KESKKONNAAMET

Meie 31.01.2025 nr 7-9/24/21286-6

## Muu tegevusluba (Hara PLK juurdepääsutee parandamine)

Joonis 1. Hara PLK alternatiivsed ligipääsud (RMK).

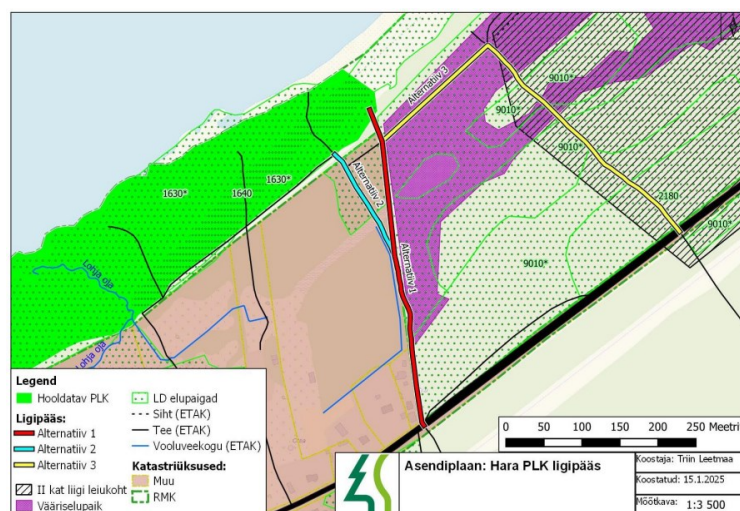
Hara PLK asub Harju maakonnas Kuusalu vallas maaüksusel Loksa metskond 13 (42301:002:0491). RMK teostas PLK taastamistööd 2024. aastal ning seda hooldatakse karjatamise teel. Ala läbib Lohja oja (VEE1080400), mis jagab hooldatava ala tinglikult kaheks – lääne- ja idapoolne osa. Idapoolsele osale ligipääsuks on kasutatud maaüksuse Loksa metskond 13 (42301:002:0491) piiril kulgevat rada (Joonis 1 – Alternatiiv 1), mis on aga raskesti läbitav ja vajab tugevdamist.

Vastavalt hinnangule jõudis RMK järeldusele, et eeldatavalt väikseima mõjuga loodusväärtustele on kolme alternatiivi hulgast alternatiiv 2, kuid piiranguvööndiga kattuv osa asub kogu ulatuses eramaa maaüksusel, mistõttu ei ole selle kasutamine võimalik (puudub eraomaniku kooskõlastus). Vastavalt suurima negatiivse mõjuga loodusväärtustele hinnati alternatiiv 3. Seega eeldatavalt on riigimaale jäävatel maaüksustel alternatiiv 1 väiksema mõjuga loodusväärtustele. Sihi laiendamine vajalik ei ole ning raieala jääb väljapoole vääriselupaika.

Alternatiiv 1 kulgeb mööda metsasihti, kattudes kaitse-eesmärgiks nimetatud loodusdirektiivi elupaigatüübiga vanad loodusmetsad (9010\*) ja projekteeritava Metsaelupaikade looduskaitseala, Metsaelupaikade sihtkaitsevööndiga. Samuti on kaitseala kaitse-eesmärgiks taastatavad ja hooldatavad poollooduslikud kooslused (rannaniit 1630\*), mis vajavad nende ilme ja liigikoosseisu tagamiseks nii taastamist kui hooldustöid. Kõnealune tee/metsasiht tagab ligipääsu kaitsealustele poollooduslikele koostlustele ning tagab nende taastamise ja hooldamise.

Keskkonnaamet on tutvunud esitatud hinnanguga erinevatele juurdepääsutee alternatiividele ning lähtuvalt eeltoodule annab Lahemaa rahvusparki kaitse-eeskirja [§ 14 lg 2 p 4](#) kohase nõusoleku olemasoleva metsasihi parandustöödeks – metsasihi täitmine kuursapadjaga ligikaudu 40-50 m ulatuses märjemal alal ja truubi paigaldamine, lubatud on üksikpuud raie. **Täiendavalt seame tööde läbi viimiseks järgnevad tingimused:**

- 1) Kui soovitakse raiuda rohkem kui üksikud puud ehk üle viie puu, siis palume eelnevalt Keskkonnaametiga raie kooskõlastada, et vältida kaitsealuse elupaigatüübi pindala vähenemist;**
- 2) Raiutud puud palume jätta metsasihi lähedale;**
- 3) Raie ja tööd tuleb teostada väljaspool lindude pesitsusrahu, milleks on kaitsealadel 15.03 kuni 31.07;**
- 4) Sihi laiendamine ei ole lubatud.**
- 5) Lubatud ei ole sihi kõrvale jääva pinnase kahjustamine ega roobaste tekitamine.**
- 6) Tehnikaga liikumine on lubatud üksnes kõnealusel metsasihil.**
- 7) Pärast tööde lõppu tagada ala heakord.**
